**Forum mondial de l'harmonisation des Règlements
concernant les véhicules**

Règlement ONU n° 127 (Sécurité des piétons)

**Proposition de complément 2 à la série 03 d'amendements
au Règlement ONU n° 127 (Sécurité des piétons)****Communication des experts de l'Allemagne, de la France
et de l'Organisation internationale des constructeurs
d'automobiles***

Figure 12
Zone d'impact du pare-brise

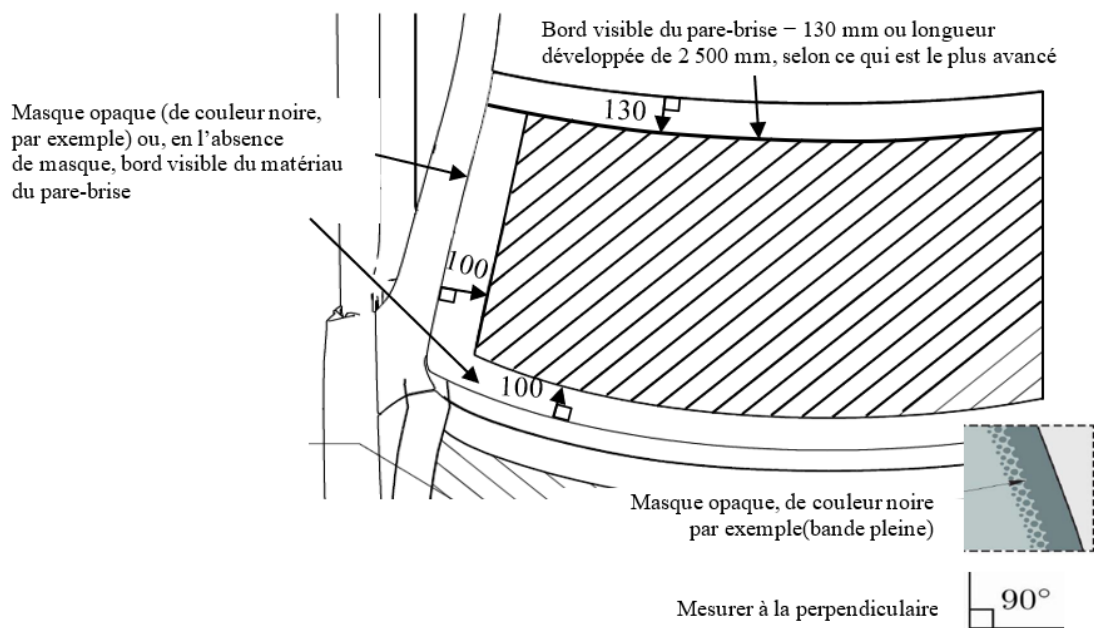
Paragraphe 2.44, insérer les figures 12 et 13 et modifier comme suit :

- « 2.44 “Zone d’impact du pare-brise”, une zone située sur la face externe du pare-brise, délimitée (**voir fig. 12**) :
- a) Vers l’avant, par une ligne située à 100 mm en arrière du masque opaque du pare-brise. En l’absence de masque opaque, la ligne se mesure à partir du bord avant visible du matériau du pare-brise ;
 - b) Vers l’arrière, par une longueur développée de 2 500 mm ou par une ligne située à 130 mm en avant du bord arrière visible du matériau du pare-brise si celui-ci est situé plus en avant dans une position latérale donnée ;
 - c) Sur les côtés, par une ligne située à 100 mm à l’intérieur du masque opaque du pare-brise. En l’absence de masque opaque, la ligne se mesure à partir du bord latéral visible du matériau du pare-brise.

Pour les alinéas a) et c), la distance de 100 mm doit être mesurée au moyen d’un mètre ruban plaqué sur la surface extérieure du véhicule à un angle de 90° avec la tangente à la limite du masque opaque ou, en l’absence de masque opaque, à partir du bord visible.

Pour l’alinéa b), la distance de 130 mm doit être mesurée au moyen d’un mètre ruban plaqué sur la surface extérieure du véhicule à un angle de 90° avec la tangente au bord arrière visible du pare-brise.

Figure 13
Définition du coin supérieur en utilisant la distance la plus courte

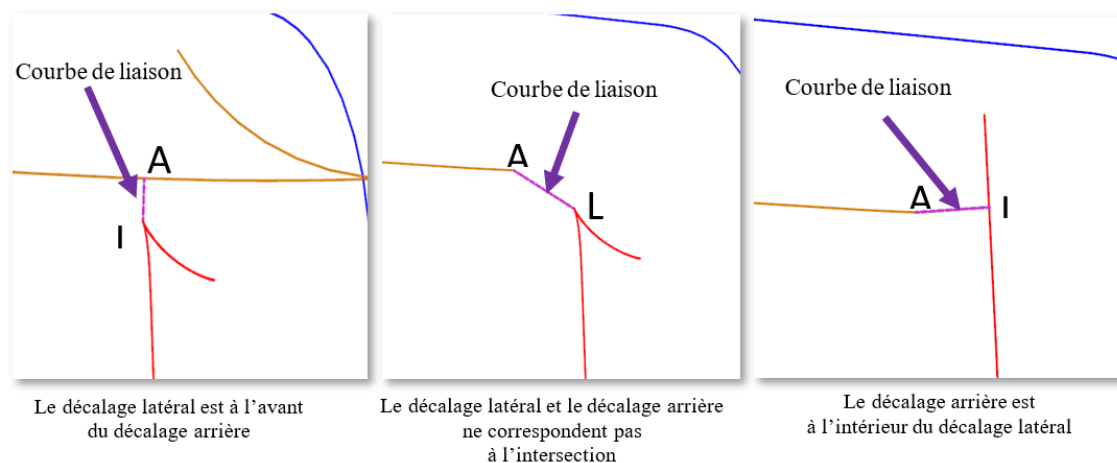
En fonction de la configuration, s'il n'y a pas d'intersection entre les lignes définies aux alinéas b) et c), ce qui donne une zone d'impact sans délimitations, le marquage doit être modifié en utilisant la distance la plus courte pour délimiter ladite zone d'impact (voir fig. 13).

Figure 15
Cas particulier dû à l'absence
de « point P » unique

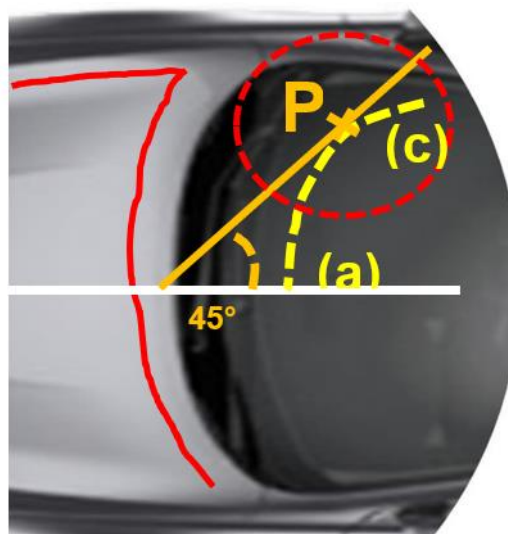
En l'absence de point P unique à l'intersection des lignes définies aux alinéas a) et c) du paragraphe 2.44, le point P est défini par le premier contact d'un plan vertical coupant le plan médian longitudinal vertical du véhicule à un angle de 45° avec la transition a) - c) de la limite de la zone d'impact du pare-brise, comme indiqué à la figure 15.

Figure 16
Graphique et formule du critère relatif à l'â-coup

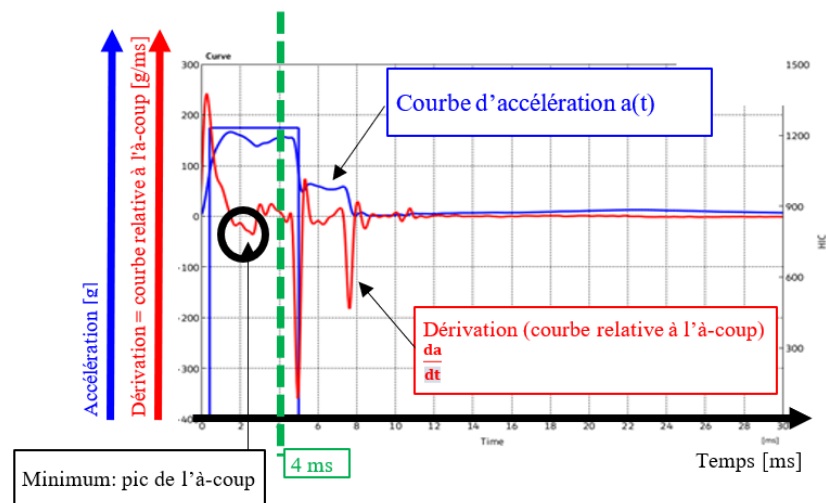
- a) La valeur absolue de la valeur minimale de la dérivée de l'accélération de la tête factice par rapport au temps est inférieure à 180 g/ms pendant les 4 premières millisecondes qui suivent le choc initial de la tête factice contre le pare-brise, **comme indiqué à la figure 16** ; ou,

$$\left| \min \left(\frac{da}{dt} \right) \right| < 180 \text{ g/ms, pour } 0 < t < 4 \text{ ms}$$

4. Clarification du critère relatif à l'à-coup : ajout de la formule et de l'exemple du graphique d'un test atypique.
5. Prolongation des dispositions transitoires dans certains cas particuliers où la ligne de référence arrière du capot n'est pas sur le capot lorsqu'on tient compte du décalage.
